Informazione urgente sulla sicurezza

Sostituzione in via preventiva dei motori di lettini di vecchia fabbricazione

Riguardante: Lettini per terapia THERA della società FREI AG

Esempio della targhetta dati di un motore:

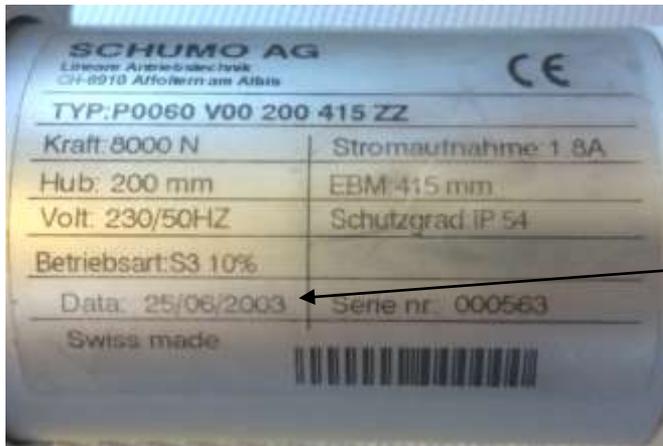
Controllare l'anno di fabbricazione dei motori di regolazione dei lettini per terapia. I motori di 10 anni o più vecchi dovranno essere sostituiti in via preventiva. L'età del motore è riportata sulla targhetta dati del motore o sul lettino per terapia.

Anno di fabbricazione
